工程各週期檢核相關表
水庫集水區保育治理工程生態檢核表 主表(1/2)

工程基本資料	工程名稱 (編號)	111 年度臺北水源特定區 3 號集水區 治理工程	設計單位	山立工程顧問有限公司
	工程期程	111.5.9-111.10.5	監造廠商	山立工程顧問有限公司
	治理機關	經濟部水利署臺北水源特定區管理 局	營造廠商	捷暉營造有限公司
	基地位置	地點：新北市烏來區 集水區：_南勢溪_ 水系：_____ 段：_____ 1. 福山小型場周邊排水改善 2. 北 107 線 15k+300 設施改善 3. 信福路 120 巷邊坡滑落 4. 台 9 線 10K+340 坑溝整治	工程預算/ 經費	800 萬元
	工程緣由目的			
工程類型	<input type="checkbox"/> 自然復育、 <input checked="" type="checkbox"/> 坡地整治、 <input type="checkbox"/> 溪流整治、 <input type="checkbox"/> 清淤疏通、 <input checked="" type="checkbox"/> 結構物改善、 <input checked="" type="checkbox"/> 其他			
工程內容	排水改善、護岸修補、護岸新建、掛網整坡、新設固床工			
預期效益	<input type="checkbox"/> 保全對象(複選)： <input checked="" type="checkbox"/> 民眾(<input type="checkbox"/> 社區 <input type="checkbox"/> 學校 <input type="checkbox"/> 部落 <input type="checkbox"/> ____) <input type="checkbox"/> 產業(<input type="checkbox"/> 農作物 <input type="checkbox"/> 果園 <input type="checkbox"/> ____) <input checked="" type="checkbox"/> 交通(<input type="checkbox"/> 橋梁 <input checked="" type="checkbox"/> 道路 <input type="checkbox"/> ____) <input checked="" type="checkbox"/> 工程設施 (<input type="checkbox"/> 水庫 <input type="checkbox"/> 攔砂壩 <input type="checkbox"/> 固床設施 <input checked="" type="checkbox"/> 護岸) <inp

【工區 1 福山小型場周邊排水改善】

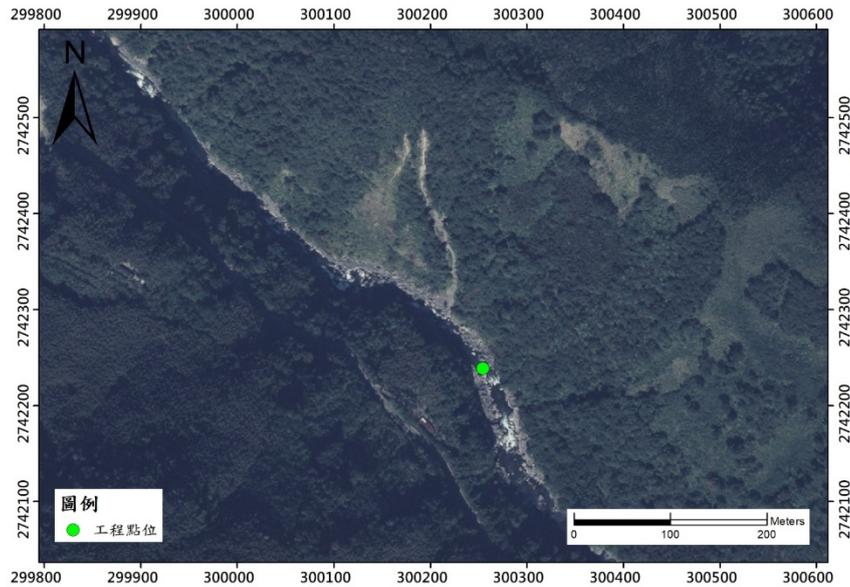
本案位於烏來深山，周遭環境生態良好，工程涉及土壤上類草澤漫地流區域，具生態議題。現勘預定治理區兩處主要水源頭跌水處有深約 30 公分草生水池，積滿後溢流漫出，於適當季節應為兩棲類、蜻蜓類與大型水生昆蟲繁殖地。水源可能匯集路面髒汙與少量家庭廢水，漫流草澤扮演類似濕地淨化水質功能(土壤過濾與植物根系吸收)，後匯入之溪流為水源區集水區，因此淨化水質之功能至關重要。

工程生態友善要點為維持水體滯留時間、自然基質維持(植生恢復潛力)、避免出現生物難以通行結構。為達成上述 3 點友善要點，建議可採透水材料設計水溝與靜水池，例如土包袋或固化土包袋，避免灌漿；順應既有草生水池製作淨水池，勿挖掉重做。水溝型態可考慮蜿蜒化，且出水口處不宜束縮，避免原漫地流無淘刷情形，集中水流後反而出現淘刷，誘發二次工程需求，應極力避免連鎖工程情形。

【工區 3 信福路 120 巷邊坡滑落】

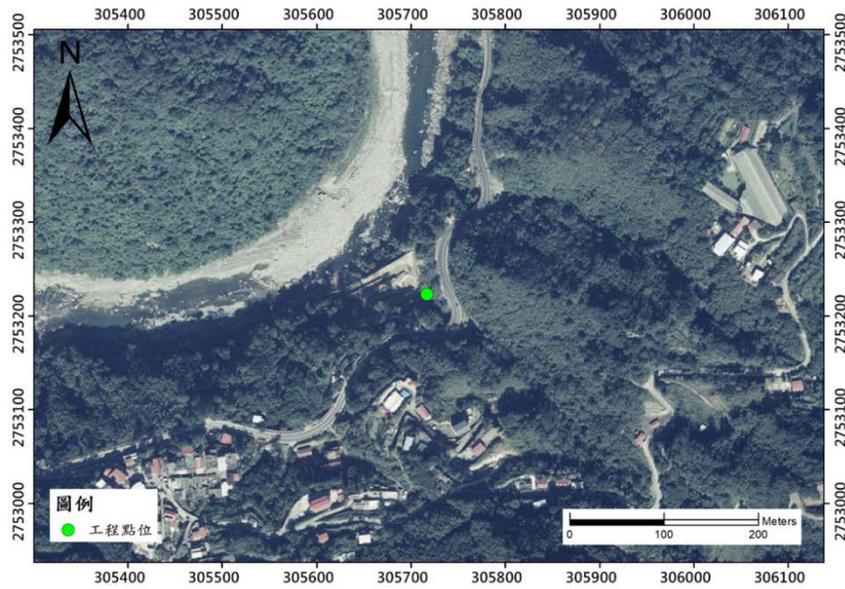
本案為道路下邊坡崩塌，未能實際到達崩塌地下方，目前懷疑是基腳受溪流沖蝕導致上方坡面滑落，故欲新設護岸。護岸工程位於常流水溪流，周圍水陸域生態狀況良好，且未有前期工程進入，若欲興建護岸，生態議題重大(欲建固床工則更嚴重)。建議應先確認是否基腳受溪水淘刷導致崩塌，若非溪流侵蝕之崩塌則可僅針對坡面處理，生態議題大幅降低。若確認為溪流沖蝕導致，初步建議生態友善措施要點為迴避高度敏感之溪床棲地、降低對植被干擾。為達上述要點，建議護岸盡量遠離溪床避開水域，施工便道路線於規劃設計階段與檢核團隊討論。本案生態議題重大，實際工項、量體、動線應於設計階段詳細討論。

設計示意圖

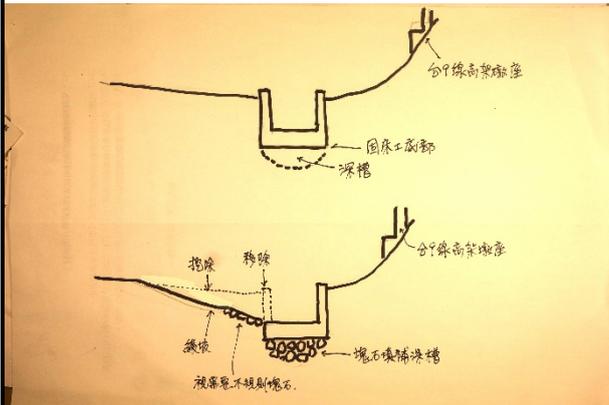
一、本案完工只十多年，但基腳已淘空嚴重。若仍在原有思維下修補，是否再十來年又再修補？應思考是否有突破的方法。

三、河床中不少大塊石，提案人張先生表示這些塊石從完工後從沒動過。基腳有塊石處沒有淘空，淘空處都沒有塊石。

四、最下面的一個固床工的下方，地主張先生說是原來河床高度。填補大、中塊石把河床墊回原高度，可高於固床工下緣。小塊石及沙土讓流水自然填補。

五、左岸護岸拆除，左岸土地挖低以緩坡取代，岸邊可鋪石塊保護。這想法在現場和地主張先生討論，他十分贊同。

右方以下溪槽可填補墊高恢復原溪床高度，此部份溪岸可挖低。

六、基於下列四點，本案突破固有思維，應有競逐工程金質獎的潛力：

1、左岸開放後，溪水不再束縛於兩邊狹窄垂直的護岸內，溪床打開流速也降低。右岸侵蝕力就減少，左岸緩坡侵蝕力被分解。工程耐久度增加，使高架橋的落墩更安全。

2、河床墊高產生返回春作用，使上游的侵蝕力下降。

1. 感謝指導，該工區集水區面積達 59.3ha，且現況因坡度較陡，導致流速過快向下刷深掏空兩側護岸基礎，為避免再發生掏空之情事，故建議施作橫向固床工，以有效減緩河床坡度、降低流速及沖刷力，並能營造既有固床工前方深潭空間。
2. 遵照辦理，將於承商進場時要求盡速施作右岸基礎補強。
3. 遵照辦理，將於承商進場時律定須保留河中之巨塊石，並將於基礎補強施作完畢後利用現地塊石擺放至基礎前方加強保護。
4. 感謝指導，將利用現地大、中塊石填補固床工下游掏空處。
5. 感謝指導，因該處護岸為早期機關所施作之構造物，仍然具有完善的擋土支撐作用，經溝通，左岸地主李小姐並對於拆除護岸後之安全性有所疑慮，另若拆除構造物放緩坡面，以鋪石保護，除拆除費用，另需整地及鋪石等費用，造成工程費用增加，故建議保留既有構造，以點狀修補基礎掏空處之方式處理，較可節省經費。
